Fwd: Questionamento Pregão eletrônico nº 118/25

Com interesse de participar do EDITAL DE PREGÃO ELETRÔNICO nº 0118/2025, com abertura dia 12/12/2025, as 8:30 hs, pedimos esclarecimentos em vários tópicos no que se refere ao objeto licitado, são eles:

RESPOSTA AOS QUESTIONAMENTOS DO PREGÃO 118/2025

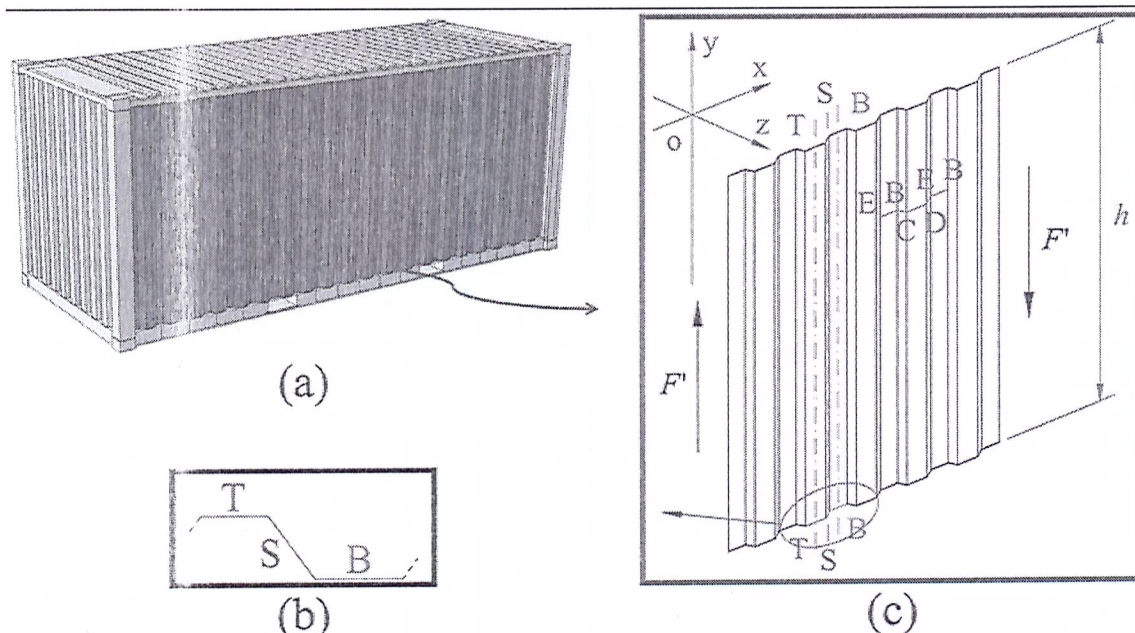
3. Espessura da Chapa Trapezoidal – Compatibilidade Estrutural

O MD especifica chapa trapezoidal com espessura de **2,5 mm**. Pedimos a confirmação da adequação desse valor considerando o esforço estrutural e sua interação com o tubo metálico **70 x 3,6 mm**. (PÁGINA 21 MEMORIAL DESCRITIVO).

Adicionalmente, para o correto **dimensionamento da chapa plana antes da conformação**, bem como para análise estrutural, definição de peso por metro quadrado e verificação de compatibilidade com os elementos estruturais, pedimos a indicação completa da **geometria do perfil trapezoidal**, incluindo:

- **Altura da onda (h);**
- **Largura superior da nervura (b_1);**
- **Largura inferior da nervura (b_2);**
- **Passo / espaçamento entre nervuras (p);**
- **Largura total e largura útil da chapa;**
- **Detalhamento das dobras, ângulos e seções do perfil.**

A ausência dessas informações impede a correta determinação das dimensões da chapa plana necessária à conformação e compromete a precisão dos quantitativos e do cálculo de desempenho mecânico.

- 1) Não se aplica, a data base é de julho de 2025;
- 2) Não se aplica, pois se trata de um produto manufaturado, conforme edital e memorial, e não de uma obra.
- 3) Sim, a espessura deve ser de 2,5 mm. As demais dimensões, podem seguir um padrão internacional (ISO 830, ISO 668 entre outras) mais comumente utilizado (inclusive por empresas consolidadas do ramo de cargas, como Maersk, MSC etc.):

Onde:

- **Depth (profundidade)** = 36 mm
- **Outer face (T)** (lado externo da crista) = 72 mm
- **Interface (B)** (lado interno ou base do trapézio) = 70 mm
- **Slope (S)** (a inclinação da parede do trapézio) = 68 mm
- **Projeção horizontal da parte inclinada** ≈ 57,37 mm
- **Pitch** (passo, a distância entre cristas) = 149 mm (278 mm de chapa)

Cabe salientar que estas são as dimensões recomendadas para que, esteticamente, o ponto de ônibus fique similar a um container marítimo de cargas. A espessura sim, deve ser de 2,5 mm. Faremos uma revisão no memorial descritivo para deixar clara esta questão.
